PREFEITURA MUNICIPAL DE LAGOA SANTA

Processo Licitatório nº 160/2022

OBJETO: REGISTRO DE PREÇOS PARA PRESTAÇÃO DE SERVIÇO DE ENGENHARIA OBJETIVANDO A EXECUÇÃO DE SERVIÇOS DE INFRAESTRUTURA URBANA NO SEGUIMENTO DE ILUMINAÇÃO PÚBLICA (FUTURAS INSTALAÇÃO DE ILUMINAÇÃO EM ESPAÇOS PÚBLICOS E INSTALAÇÃO DE PONTO DE IP EM POSTES JÁ EXISTENTES) COM FORNECIMENTO DE MÃO DE OBRA E MATERIAL, DENTRO DO PERÍMETRO URBANO DO MUNICÍPIO DE LAGOA SANTA

RESPOSTAS AOS QUESTIONAMENTOS

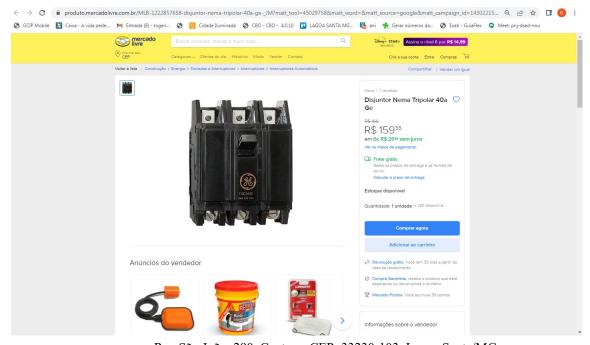
4) **QUESTIONAMENTO**: Solicito esclarecimento sobre item 18 e item 20, pois segundo fornecedores o item não é fornecido nas especificações descritas no texto do itens, como segue os itens:

Segundo fornecedores consultados, os padrões de entrada para atender bifásico são a partir de 63A, o mesmo acontece para padrões trifásicos, ou seja, somente são fornecidos padrões trifásicos a partir de 63A, sendo assim pedimos orientação sobre qual material deve ser apresentado?

RESPOSTA: A Prefeitura Municipal de Lagoa Santa contrata a empresa que executa os serviços e fornece os materiais a serem empregados.

Com relação aos medidores, as empresas que tem vencido os outros certames similares tem adquirido os equipamentos e providenciado a montagem dos mesmos.

A empresa interessada em participar deste pregão deverá fazer o levantamento dos custos dos equipamentos e levar em consideração o custo da montagem na definição dos valores unitários destes itens.

Com relação aos disjuntores citados, se a empresa pesquisar em sites de vendas irá verificar que existem ainda disjuntores trifásicos de 40A e de 60 A (Nema), contudo a norma da CEMIG permite utilizar disjuntores DIN (43A ou 63 A).

- * No processo licitatório similar do ano passado, isto não foi problema e as empresas participantes conseguiram cotar e montar sua planilha de composição de preços;
- * Nas novas praças, recentemente construídas, foram instalados medidores com disjuntores bifásicos de 40 A;
- ** Lembrando que os medidores são do tipo lente (fixados em postes da RDA).
